<b>Stadt Oberhausen</b>	<b>Drucksache Nr. B/16/5284-01</b>	<b>Termin 03.12.2019</b>	<b>Bezirksvertretung Osterfeld</b>		
<b><u>Beschlussvorlage</u></b>			<b>öffentlich</b>		
<b>Termin</b>	<b>Gremium</b>	<b>Vorlage zur*</b>	<b>Ergebnis</b>	<b>Beschluss- kontrolle*</b>	
03.12.2019	Bezirksvertretung Osterfeld	B

Ergänzung Neumarkierung der Teutoburger Straße

**Abbildung 1: Derzeitiges und geplantes Regelprofil**

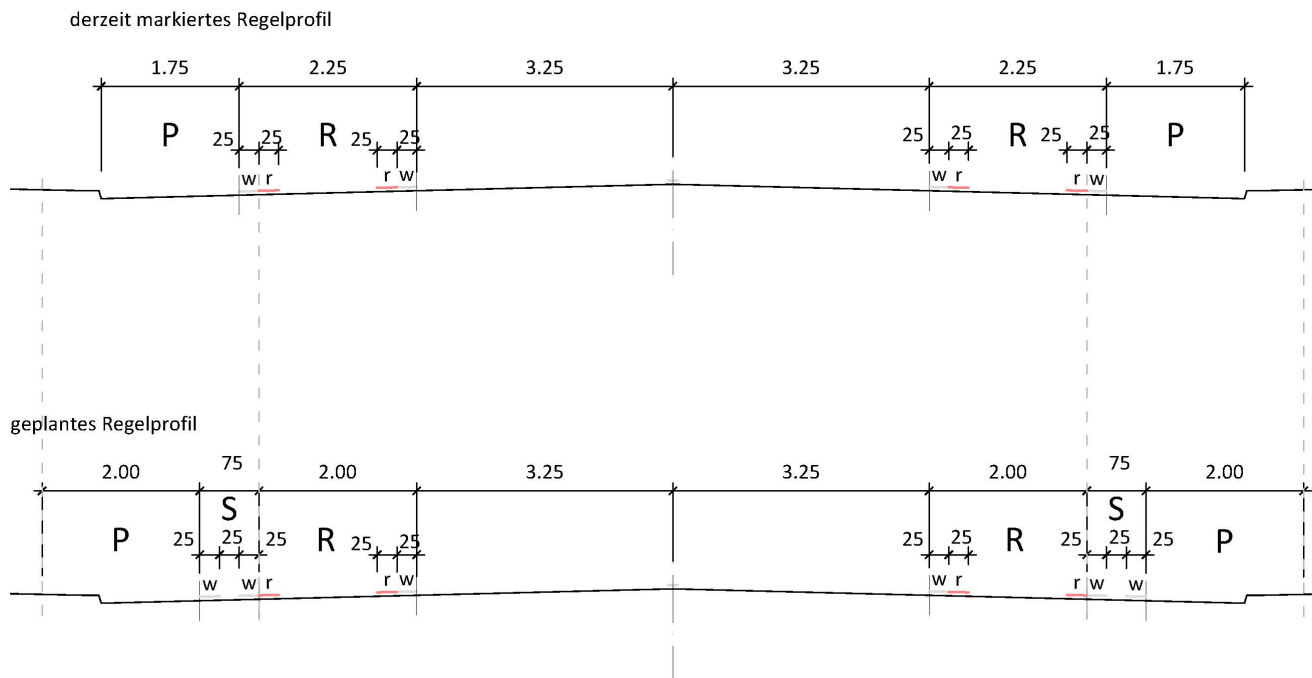
Aufgrund eines Markierungsfehlers des ausführenden Unternehmens weist der bereits markierte Parkstreifen nur eine Breite von 1,75 m auf. Damit wird von der geplanten Breite von mindestens 2,00 m abgewichen. Dieser Fehler wurde bereits durch die Oberbauleitung der Stadt Oberhausen erkannt und entsprechend beanstandet.

Diese Einschränkung wurde in der Stellungnahme durch Herrn Prof. Jürgen Gerlach ebenfalls berücksichtigt. Er wies darauf hin, dass hierdurch eine Restgehwegbreite von mindestens 1,80 m sichergestellt werden muss. Durch die vorhandene Gehwegbreite wäre dieser Hinweis erfüllt (Restgehwegbreite > 1,80 m).

Von der Anlage eines Radfahrstreifens ohne Sicherheitstrennstreifen zum Längsparkstreifen rate ich auch als Provisorium dringend ab. Aktuelle Erkenntnisse zeigen, dass bei der Anlage von Radfahrstreifen (auch von Schutzstreifen) ein Sicherheitstrennstreifen notwendig ist, um die ansonsten recht hohe Zahl von „dooring-Unfällen“ zu vermeiden. Auch die anvisierte Lösung einer zusätzlichen, leicht nach links versetzten Rotmarkierung innerhalb des 2,00/2,10 m breiten Radfahrstreifens wird das Risiko solcher Unfälle nach meiner Meinung nicht hinreichend mindern. Zudem widersprechen sich die Anlage eines benutzungspflichtigen Radfahrstreifens (es gibt meines Wissens nach keinen nicht benutzungspflichtigen Radfahrstreifen gemäß VwV-StVO) und die Beibehaltung eines nicht benutzungspflichtigen Radwegs. Der Radweg müsste bei Anlage eines Radfahrstreifens meiner Meinung nach zeitgleich – und nicht erst später - zurückgebaut werden.

Unabhängig davon kann ich den mir vorliegenden Unterlagen nicht entnehmen, wie breit der bei der Alternativlösung der Zulassung des Gehwegparkens verbleibende Gehweg sein wird. Es sollte gewährleistet sein, dass durchgängig eine nutzbare Gehwegbreite von mindestens 1,80 m verbleibt.

Für die Übergangszeit empfehle ich stattdessen bei den vorliegenden Belastungen von bis zu 1.250 Kfz/h die Markierung eines Schutzstreifens (2,00m) mit Sicherheitstrennstreifen (0,75m). Bei beidseitig 2,00+0,75 dürfte eine Breite von 5,00m als Kernfahrbahn ohne Mittelmarkierung verbleiben, was den aus aktuellen Erkenntnissen abgeleiteten Empfehlungen entspricht. Mittelfristig sollte dennoch einer der beiden Längsparkstreifen entfallen, um statt des Mischverkehrs mit Schutzstreifen eine gute Separierungslösung mit regelkonformen Radfahrstreifen zu erhalten.

Die Bezirksvertretung Osterfeld beschließt die Ergänzung eines Sicherheitstrennstreifens zum Radfahrstreifen auf der Teutoburger Straße (Variante 3). Hierzu ist beidseitig ein zusätzlicher Breitstrich im Abstand von 50 cm zum Radfahrstreifen zu markieren und halbseitiges Hochbordparken anzuordnen.

Der dargestellte Querschnitt kann ohne Entfernung der fehlerhaft markierten Breitstrichlinien erfolgen und somit eine zusätzliche Fahrbahnbeschädigung vermieden werden. Hierzu wird auf beiden Straßenseiten je eine zweite Breitstrichlinie zum Erzielen des Sicherheitstrennstreifens neben der falsch markierten Linie zum Hochbord hin aufgebracht.
